Raffineria di Livorno

Bioraffineria Livorno

[ID_VIP: 9362] Studio di Impatto Ambientale
Integrazioni Volontarie alla "Proposta di richiesta di integrazioni e chiarimenti" da parte di Regione Toscana

Identificatore: Int_Regione_BioRaLi

Figura 1: Mappa della pericolosità idraulica del PGRA (Fonte: Autorità di Bacino Distrettuale dell’Appennino Settentrionale, nuova ripermimetrazione di Febbraio 2023))

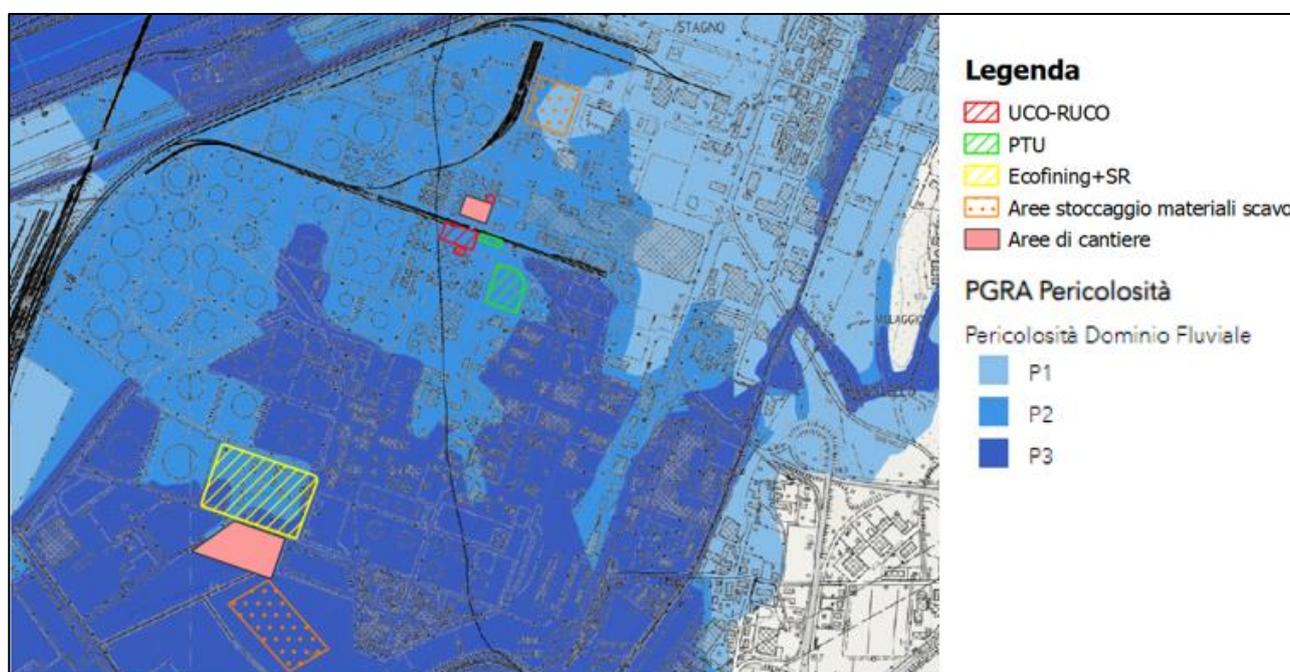
1.2 – In relazione alla coerenza del progetto con il Quadro Pianificatorio e i Vincoli del Territorio, per la pericolosità geologica, geomorfologica, idraulica e sismica indicata nelle carte tematiche di supporto ai PS vigenti, il Proponente dovrà esaminare la fattibilità tenendo presente, di quanto cartografato e disciplinato dal “Piano di Gestione del Rischio Alluvioni” (P.G.R.A.), dagli studi a corredo dei PS vigenti dei 2 comuni, oltre che da quanto disposto dalla LR 41/2018, fornendo gli opportuni elaborati.

Rispetto al P.G.R.A., si segnala l’aggiornamento di Febbraio 2023 (intervenuto, dunque, successivamente alla presentazione dell’istanza di Valutazione di Impatto Ambientale dell’opera in oggetto) che ha previsto la ripermimetrazione delle aree con pericolosità di alluvione. Differentemente da quanto riportato al Paragrafo 3.7.2.3.3, le aree di intervento del progetto aggiornate ricadono nelle classi di pericolosità P2 e in minima parte P3.

Per quanto riguarda i Piani Strutturali, tali ripermimetrazioni delle aree non sono ancora recepite dai PP.SS. vigenti.

In considerazione di quanto sopra riportato, il progetto nella sua fase di dettaglio sarà sviluppato tenendo conto di accorgimenti volti a mantenere l'invarianza del rischio idraulico preesistente, in conformità a quanto richiesto dalla legge regionale.

Figura 2: Mappa della pericolosità idraulica del PGRA (Fonte: Autorità di Bacino Distrettuale dell’Appennino Settentrionale, nuova ripermimetrazione di Febbraio 2023)

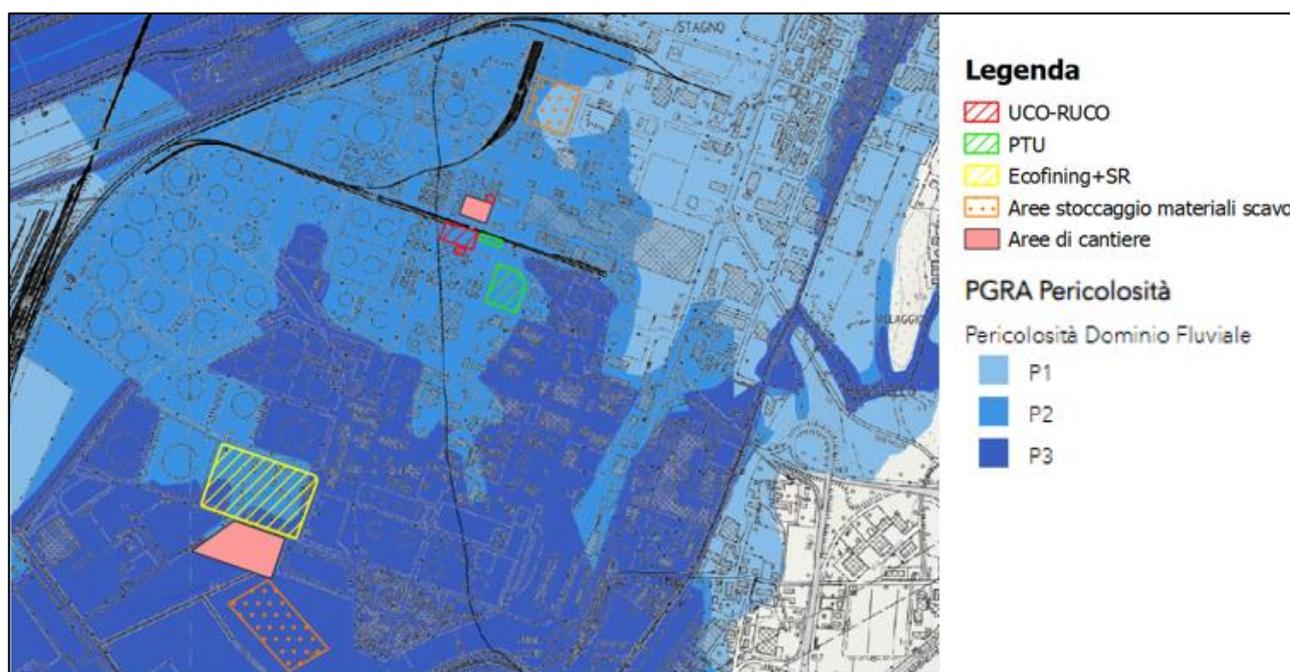
1.3 – Con riferimento al contributo dell’Autorità di bacino distrettuale dell’appennino settentrionale che fornisce il quadro d’insieme delle mappe e delle norme dei piani di bacino vigenti per il territorio interessato, il Proponente dovrà verificare eventuali fragilità e condizionamenti gravanti sull’area d’intervento con particolare, ma non esclusivo, riferimento al PGRA (Piano di Gestione del rischio di Alluvioni 2021-2027) per il quale l’area è classificata “in parte a pericolosità da alluvione elevata P3 e in parte a pericolosità da alluvione media P2, nelle quali ai sensi rispettivamente degli articoli 7 e 9 della disciplina di PGRA la realizzazione degli interventi deve rispettare la disciplina della Regione Toscana per la gestione del rischio idraulico (L.R. 41/2018, che detta indicazioni anche per la tutela dei corsi d’acqua) ed è interessata “da classe di pericolosità elevata “3” per fenomeni di flash flood, per le quali la disciplina di Piano all’art. 19 detta indirizzi per la pianificazione urbanistica”.

Il Piano di Gestione del Rischio Alluvioni (P.G.R.A.) del Distretto Idrografico degli Appennini Settentrionali è stato aggiornato a febbraio 2023 (dunque successivamente alla presentazione dell’istanza di Valutazione di Impatto Ambientale dell’opera in oggetto) che ha previsto la ripermimetrazione delle aree con pericolosità di alluvione. Differentemente da quanto riportato al Paragrafo 3.7.2.3.3 dello SIA, le aree di intervento del progetto ricadono nelle classi di pericolosità P2 e P3.

Si rimanda alla disciplina regionale per la definizione delle condizioni di gestione del rischio per la realizzazione di interventi nelle aree classificate a pericolosità media ed elevata, come peraltro specificato dalla stessa Autorità di Bacino all’interno del contributo istruttorio alla definizione delle presenti richieste di integrazioni: “ai sensi rispettivamente degli articoli 7 e 9 della disciplina di PGRA la realizzazione degli interventi deve rispettare la disciplina della Regione Toscana per la gestione del rischio idraulico (L.R. 41/2018, che detta indicazioni anche per la tutela dei corsi d’acqua)”

In considerazione di quanto sopra riportato, il progetto nella sua fase di dettaglio sarà sviluppato tenendo conto di accorgimenti volti a mantenere l'invarianza del rischio idraulico preesistente, in conformità a quanto richiesto dalla legge regionale.
